# **CÍRCULO MILITAR**

**AUDITORÍA TÉCNICA A LOS RUBROS DEL CONTRATO NO. 2023-0038-  
CCM-AJ PARA LA REMODELACIÓN DE LA FACHADA Y SALONES DEL  
CIRCULO MILITAR, SUCURSAL GUAYAQUIL**

## **INFORME DE AUDITORÍA TÉCNICA A LOS RUBROS DEL CONTRATO NO. 2023-0038-CCM-AJ PARA LA REMODELACIÓN DE LA FACHADA Y SALONES DEL CÍRCULO MILITAR, SUCURSAL GUAYAQUIL**

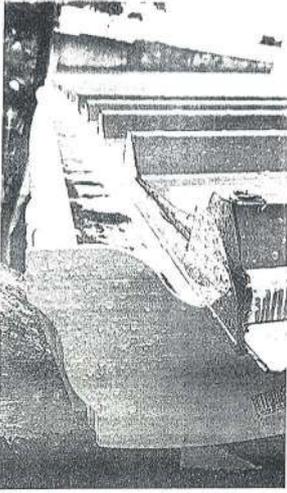
**Observaciones:**

- Se puede verificar que presenta descuadre de las hojas de las puertas, y la instalación del vidrio no está bien realizada se los empaques mal colocados y forzados, necesita un mantenimiento preventivo.

Vidrio templado – zona 1 Fachada lateral derecha actual	Vidrio templado – zona 2 División entre S. Zen y S. Principal actual

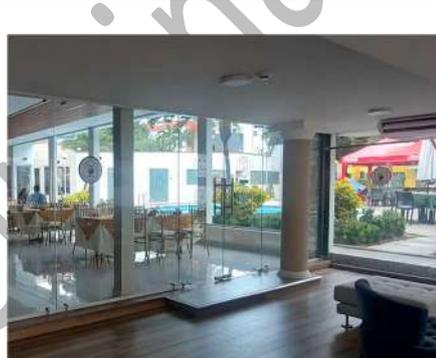
**Observaciones:**

- Se verifico en sitio la altura del vidrio templado instalado actualmente, si cumple con lo descrito en el soporte de la zona 1 y zona 2. Sin embargo, no se cuenta con planos iniciales ni otras fotografías claras antes del desmontaje, donde se pueda constatar la longitud y altura del desmontaje y montaje realizado.

Bar Salón Principal Fuente: Fotos del Soporte A38 de la planilla	Contrapiso Parte frontal / izquierda Fuente: Fotos del Soporte A38 de la planilla

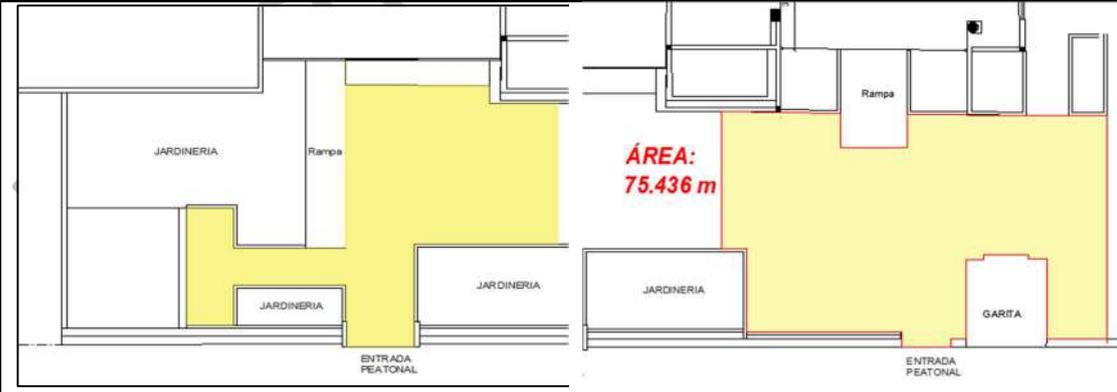
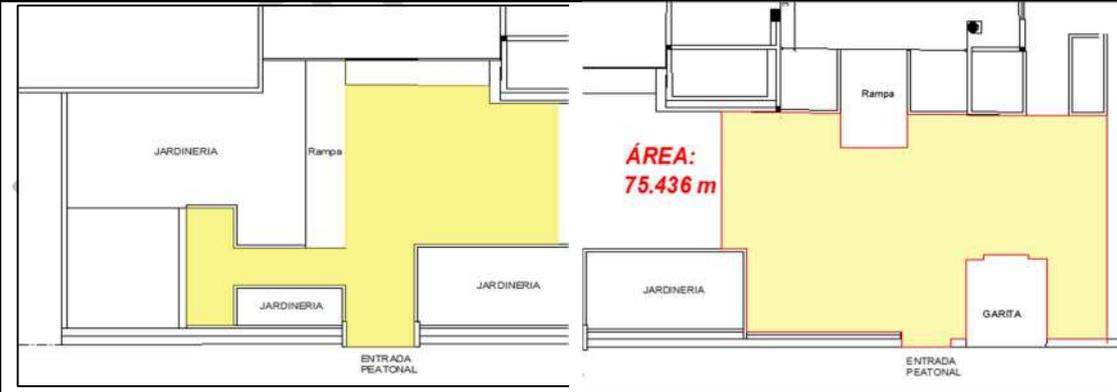
**Observaciones:**

- Para este tipo de rubros es importante colocar en los soportes fotografías antes de la intervención y donde consten las dimensiones tomadas en el proceso constructivo. Así como de planos iniciales y detalles constructivos.
- Se recomienda verificar que en los soportes los gráficos correspondan al rubro, sin sobre montar fotos y gráficos.

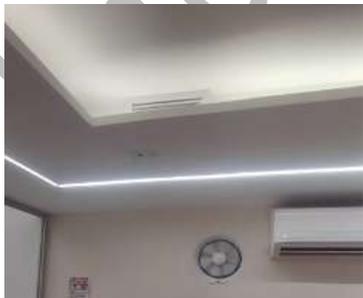
**Observaciones:**

- Este rubro no es cuantificable ni verificable ya que es trabajo previo y no hay fotografías que respalden las perforaciones con el trabajo ejecutado.
- En planilla # 4 se marca 16 perforaciones de 1.00 m2 aprox. como máximo de perforación con un valor "U" unitario de \$ 39.32 y en el rubro 142 (colocación de cielo raso con gypsum) está en "m2" metros cuadrados con un valor \$ 17.63
